女川原子力発電所2号炉 内部火災について (審査会合コメント回答)

平成30年2月27日
東北電力株式会社

1. 審査会合での指摘事項
2. 指摘事項に対する回答

残留熱除去系(停止時冷却モード)系統概略図

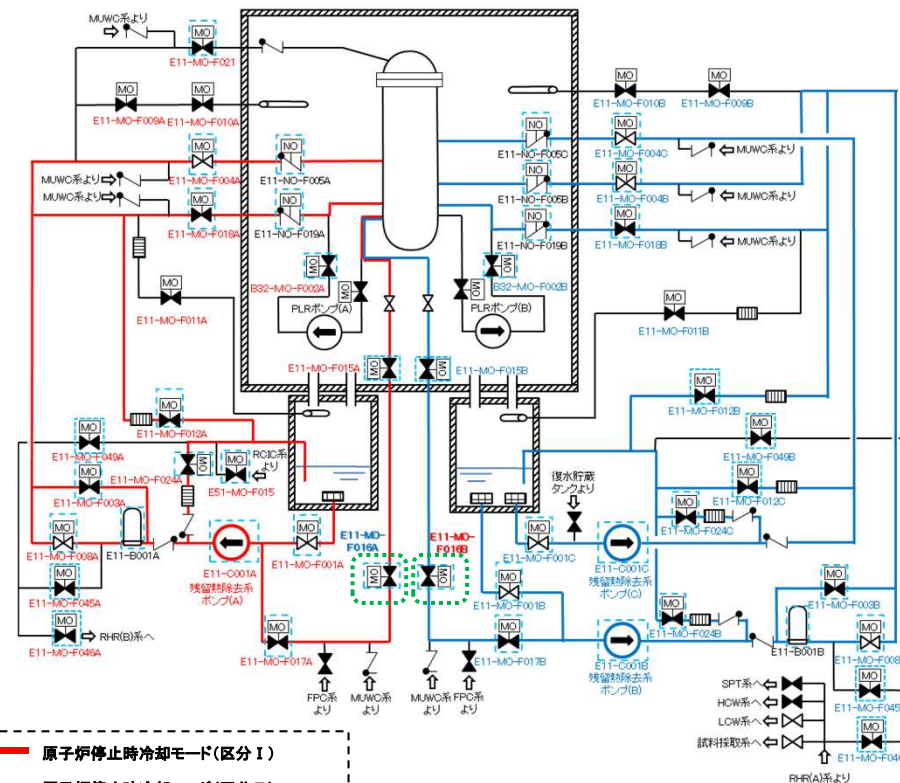
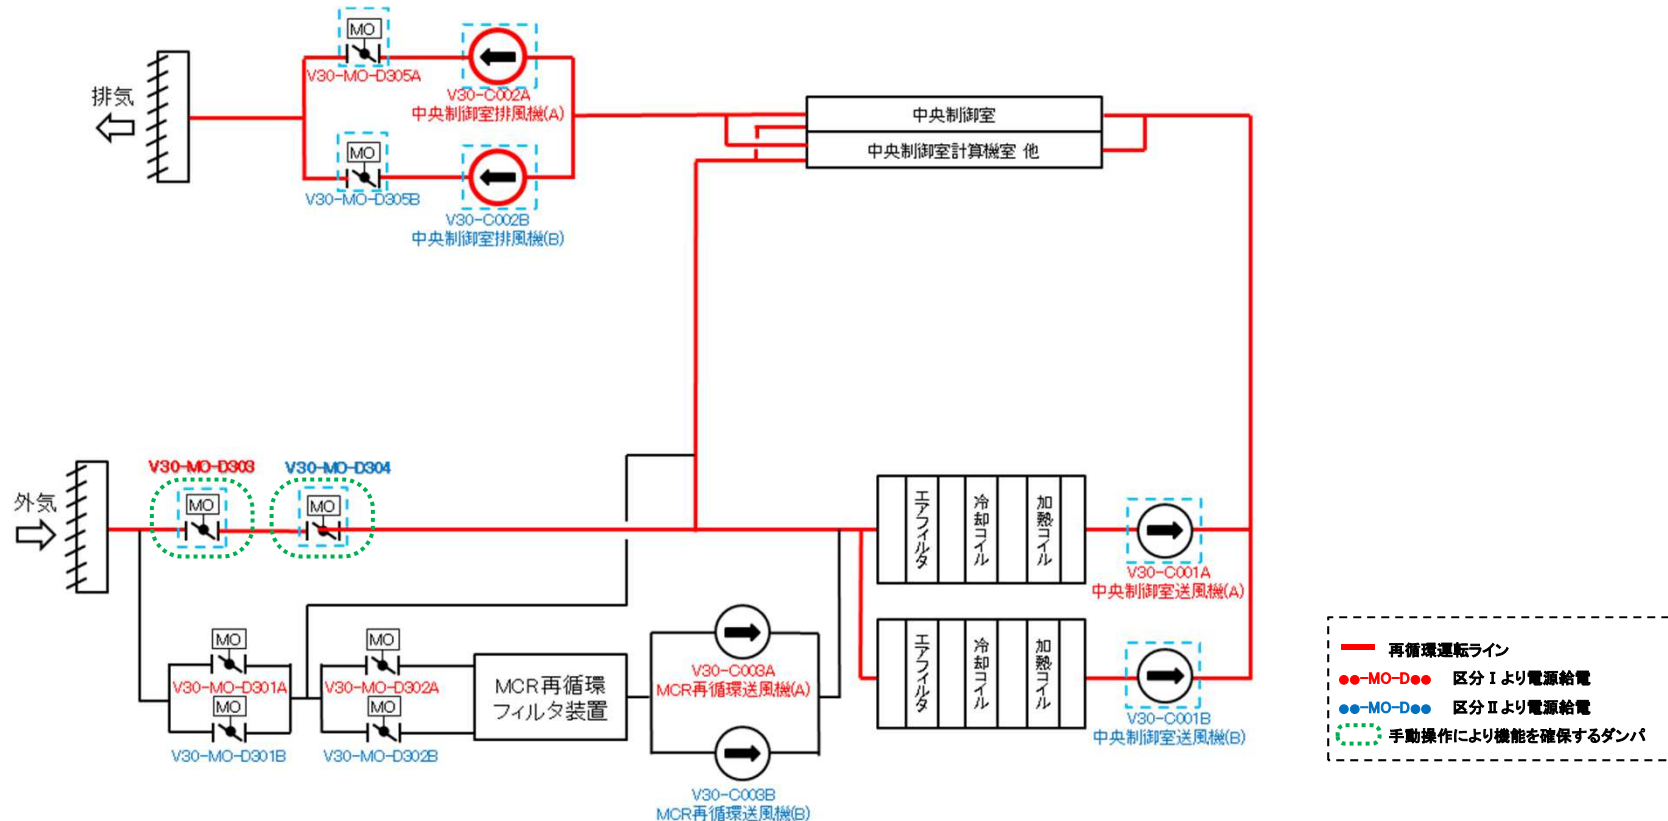
○原則どおりの分離ができないもの(屋外, 電動弁)に対する分離の考え方について説明すること。

- 原子炉の低温停止を達成するために必要な残留熱除去系(停止時冷却モード)は原子炉隔離機能の多重性を確保する必要があることから系統の区分と異なる電源区分の隔離弁を有しているため, 火災発生後に機能要求まで時間余裕があるので, 消火活動後に電動弁の手動操作(電源切, 弁手動操作)により機能を確保する。
